ZMĚNOVÝ LIST STAVBY			Změna č: 5	
			Datum změny: 10/2023	
„Administrativní budova LS Kraslice“				
Zhotovitel: KONOPA Vladimír s.r.o.				
Objednatel: Lesy České republiky, s.p				
Název akce (majetku):	Charakter akce:	Číslo objektu:	Stavební díly:	
	☒ N ☐ IP ☐ NP	SO 01	Zemní práce	
Popis změny: Výkopy, hutněné zásypy v aktivní zóně – viz přílohy č.1-8, které jsou nedílnou součástí toho změnového listu.				
Dle projektové dokumentace bylo pro výstavbu uvažováno s využitím výkopku získaného na stavbě. Po posouzení kvality vytěžených zemin geologem tento konstatoval nevhodnost použití zemin do aktivní zóny konstrukce vozovky a parkoviště. Zodpovědný projektant následně doporučil náhradu zemin recyklátem resp.SDB 32/63. Na základě výsledku zkoušky zhutnění byla následně dohodnuta záměna materiálu SDB 32/63 na SDB 0/63.				
Posouzení změny – autorský dozor projektanta:		Datum:		Podpis:

ZL 5 – náhrada nevhodné zeminy v aktivní zóně

P r ů v o d n í l i s t

STATICKÁ ZATĚŽOVACÍ ZKOUŠKA

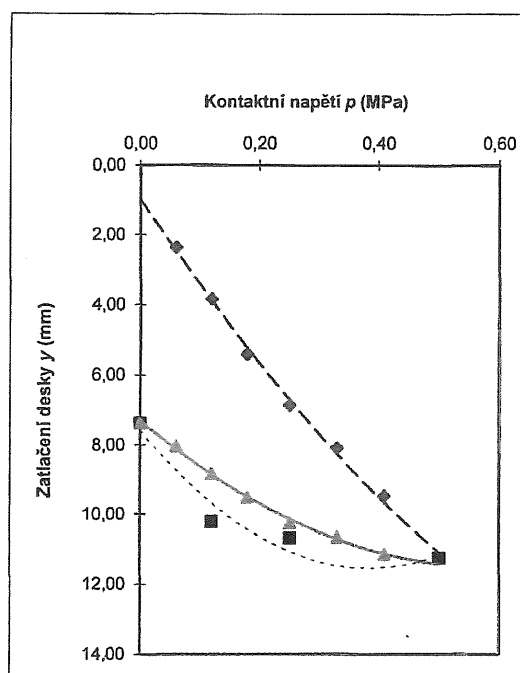
Z výsledků zkoušky vyplývá, že nebylo dosaženo minimální požadované únosnosti 30MPa.

Z toho důvodu navrhuji provést skladbu s vloženou geotextilií (500 g) a vrstvu ŠDB 0/63 tl. 0,35m.

Únosnost navrženého souvrství bude ověřena na zkušebním poli statickou zatěžovací zkouškou.

STATICKÁ ZATĚŽOVACÍ ZKOUŠKA

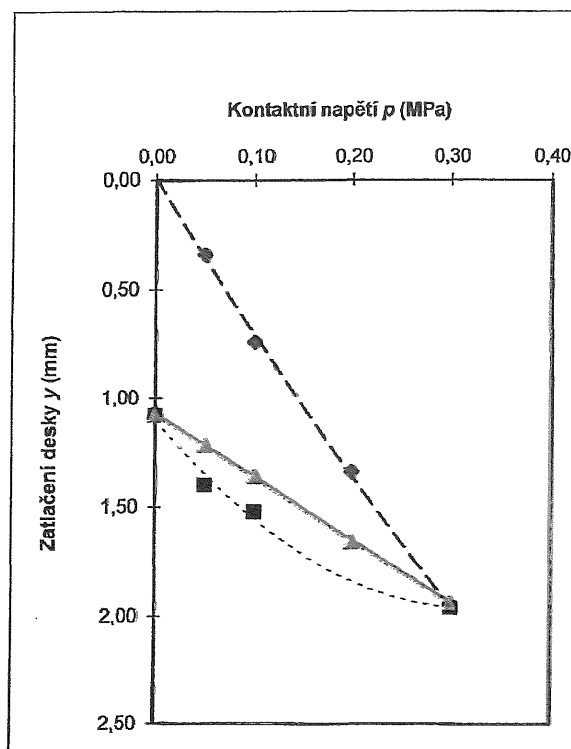
*Dobrý den,
zkoušky vyšly. Požadováno je $E_{def,2} \geq \min 30 \text{ MPa}$, poměr do 2,5. Můžete pokračovat ve výstavbě.*
